CIRCULAR MODIFICATORIA Nº 3

ASUNTO: LICITACIÓN PÚBLICA N° 10/2025 - EXP-0013693-2024-HCDN
REF.: Obra civil, instalaciones y puesta en valor del acceso al edificio Anexo "B" de esta HCDN.

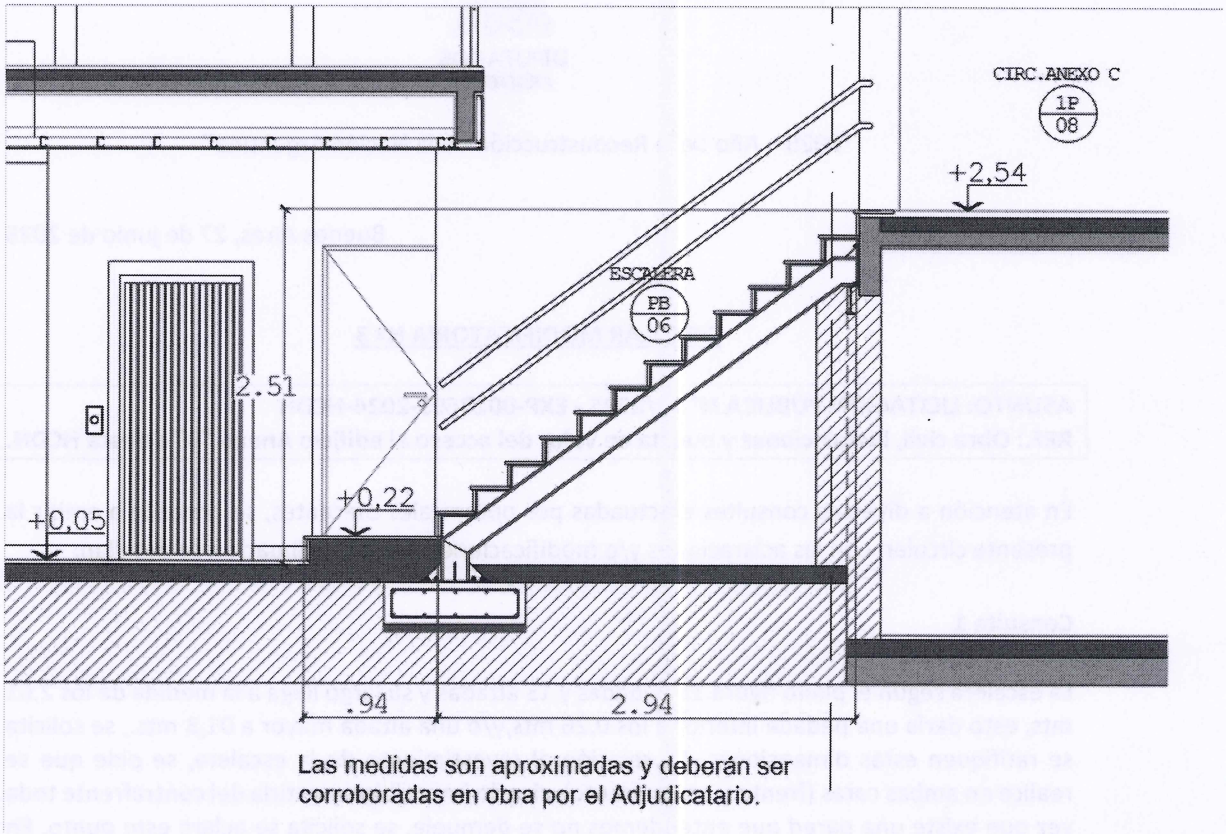
Consulta 1

La escalera según el plano figura 13 pedadas y 13 alzadas y su largo llega a la medida de los 2,61 mts, esto daría una pedada inferior a los 0,26 mts,y/o una alzada mayor a 01,8 mts., se solicita se ratifiquen estas dimensiones. En relación al revestimiento de la escalera, se pide que se realice en ambas caras (frente y contrafrente), siendo imposible revestirla del contrafrente toda vez que existe una pared que entendemos no se demuele, se solicita se aclare este punto. En relación a la estructura metálica de la escalera no especifica tipo de elemento de conformación de escalones, se solicita documentación de la misma.

Se solicita chequear la información en la documentación gráfica, ya que el largo de la escalera no es de 2.61 m., parece haber un malentendido con una referencia del hueco de losa en el 1er piso. Se adjunta plano de corte de escalera con medidas generales.

En relación al revestimiento de escalera, no se solicita por pliego que el mismo se coloque en ambas caras. Ver ítem 9.3.Revestimiento de granito en escalera.

En cuanto a la estructura metálica, según lo especificado en el ítem 13.1. Escalera metálica: "El Adjudicatario deberá presentar una propuesta integral de diseño y cálculo de todos los elementos, antes del inicio de los trabajos de fabricación, para su aprobación por parte de la inspección de obra."
